VIGTIGT - Vigtig produktinformation Korrektion vedr. medicinsk udstyr

Philips HeartStart MRx-monitoren/defibrillatoren kan, i usædvanligt sjældne tilfælde, udvise unormal reaktion under drift med et enkelt batteri som eneste energikilde.

Figur C: fjernelse af vekselstrømsmodul

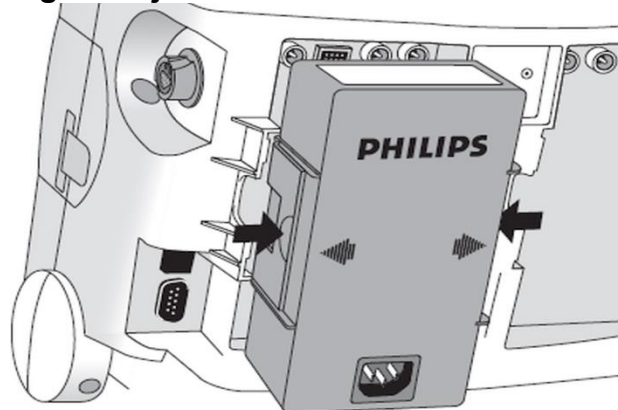
Der er to måder at undgå dette strømskift på. Brugeren kan enten:

- a. Fjerne vekselstrømsmodulet fra MRx, frem for at frakoble kablet fra lysnettet (se figur C).

- b. Tænde for MRx ved brug af drejknappen og lade den fuldføre opstarten, før enheden frakobles fra lysnettet.
